Číslo zakázky	3413 - 30
Stavba	SIM
Stupeň	RDS
Název PS - SO	D 101 - SIMULAČNÍ CENTRUM MU
Část	05-ZDRAVOTNĚ-TECHNICKÉ INSTALACE
Název výkresu	SCHEMA KANALIZACE - ČÁST2
Datum	2019 - 12 - 10
Formát	2 × A4
Měřítko	1 : 50

stavba	stupeň	číslo PS - SO	část	výkres	revize
SIM	RDS	D 101	05	013	01B

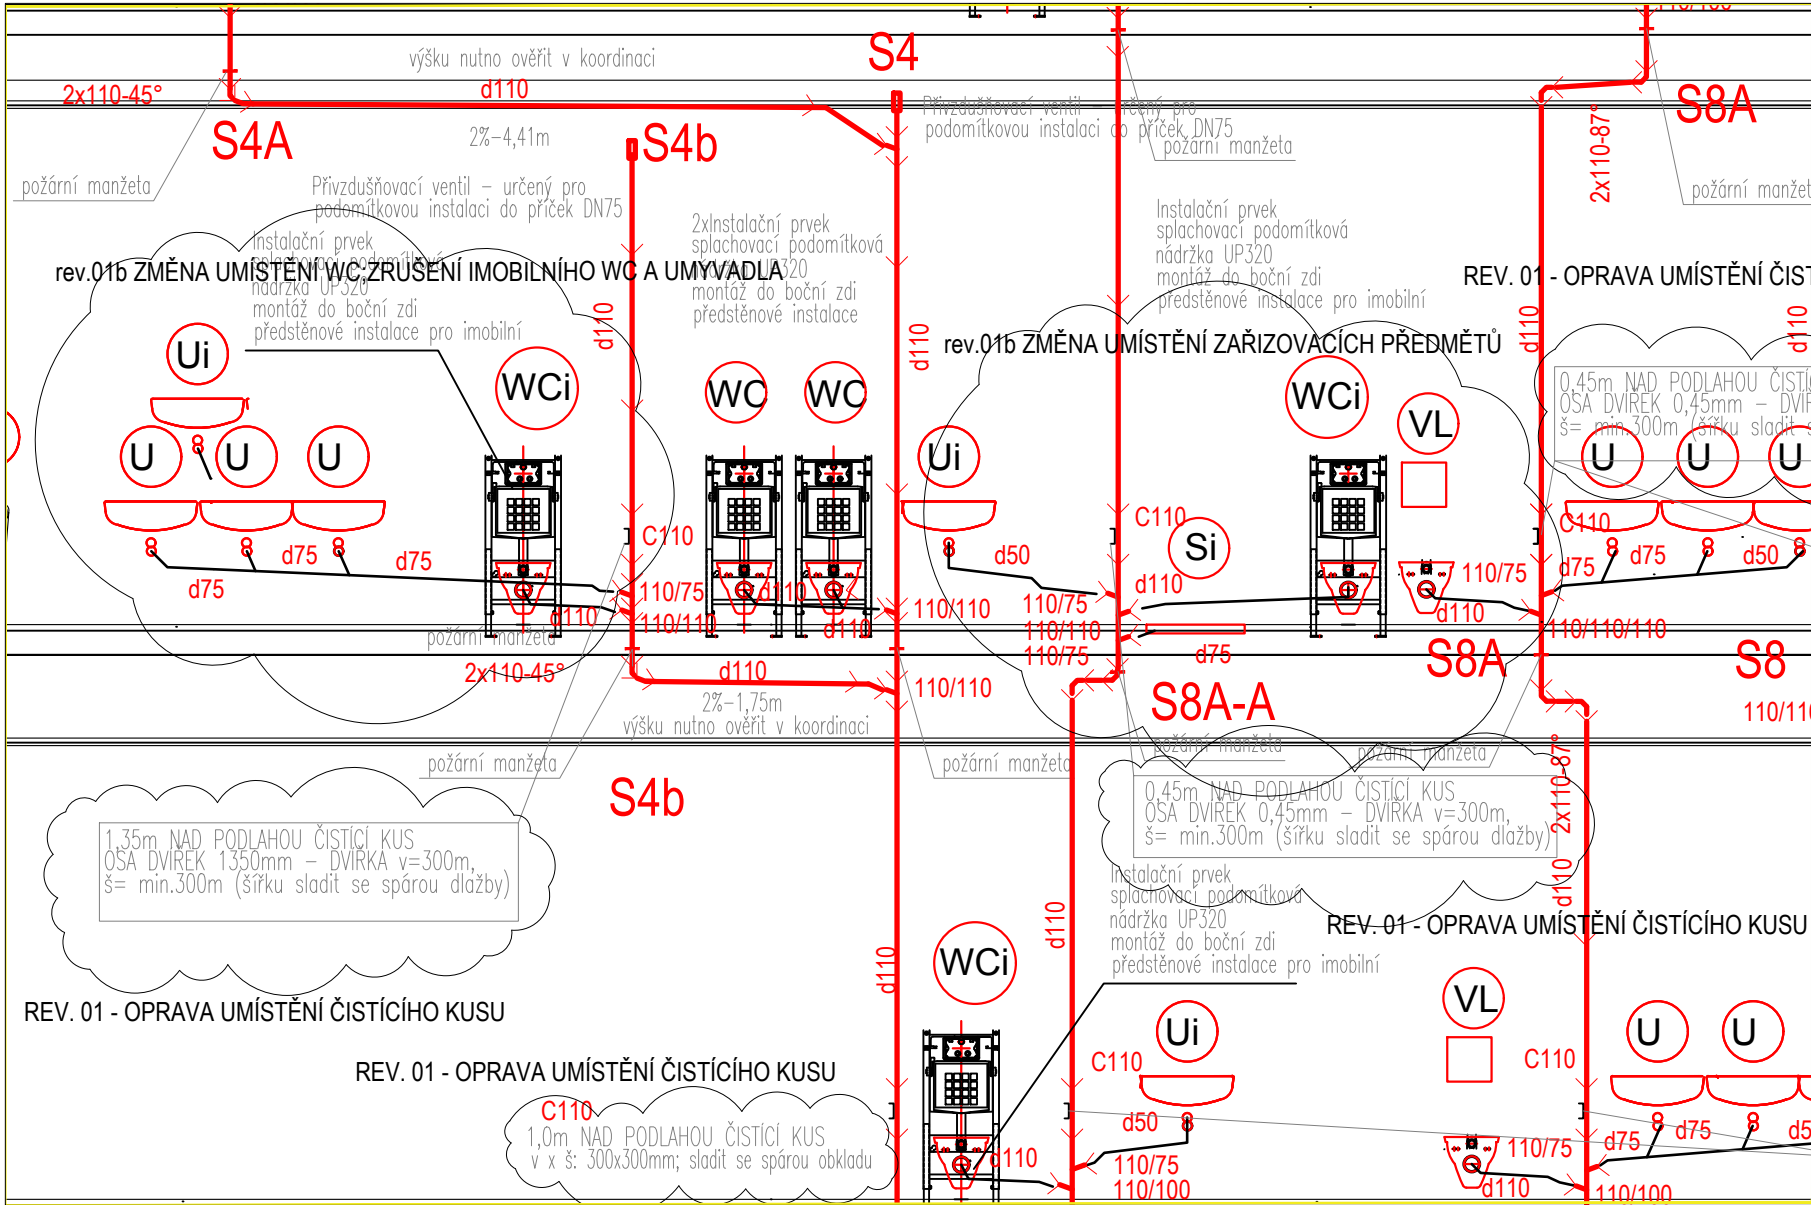
- rev.01B ZMĚNA UMÍSTĚNÍ ZAŘÍZOVACÍCH PŘEDMĚTŮ
ZMĚNA SE TÝKÁ NOVÉHO ROZMÍSTĚNÍ ZAŘÍZOVACÍCH PŘEDMĚTŮ
DOCHÁZÍ K ZAMĚNĚ UMÍSTĚNÍ SPRCHOVÉHO KOUTU A WC
- rev.01B ZMĚNA UMÍSTĚNÍ WC;ZRUŠENÍ IMOBILNÍHO WC A UMYVADLA
ZMĚNA SE TÝKÁ POSUNU WC KE STĚNĚ
DOCHÁZÍ KE ZRUŠENÍ INAVLIDNÍCH ZAŘÍZOVACÍCH PŘEDMĚTŮ,
ZAŘÍZOVACÍ PŘEDMĚTY BUDOU VE STEJNÉM POČTU, POUZE KLASICKÉ
